LuK Service Info

Part Nr. 230 0028 10 – 280/300mm TGU6

TB1044

Info: New design / Neues Design / Nouvelle conception / Nuevo diseño / Nuovo disegno / Nuovo segno

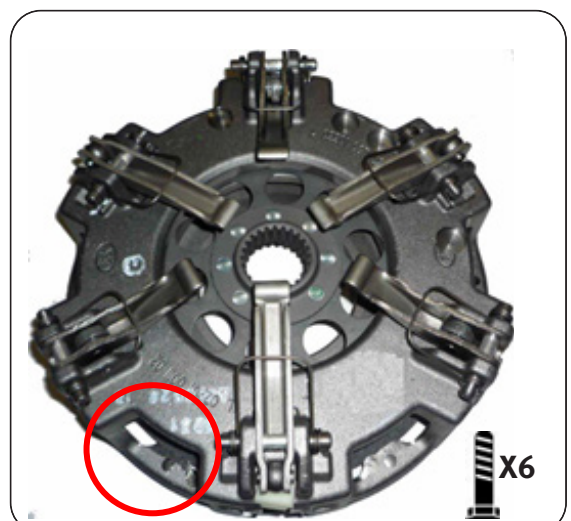
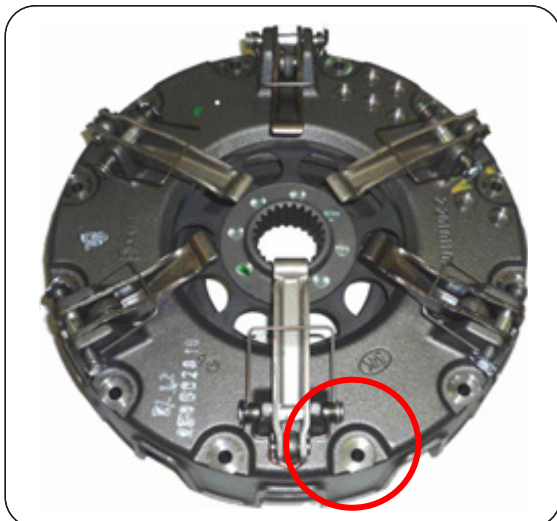
This new design utilises the latest clutch technology, using a vented housing for improved cooling and heat dispersal. Fully interchangeable with existing clutches with no modifications required to vehicle or flywheel. A new fixation bolt set 411 0164 11 6 x M8 x 1.25 x 50mm + Conical washer is supplied with new designs to accommodate the lower housing.
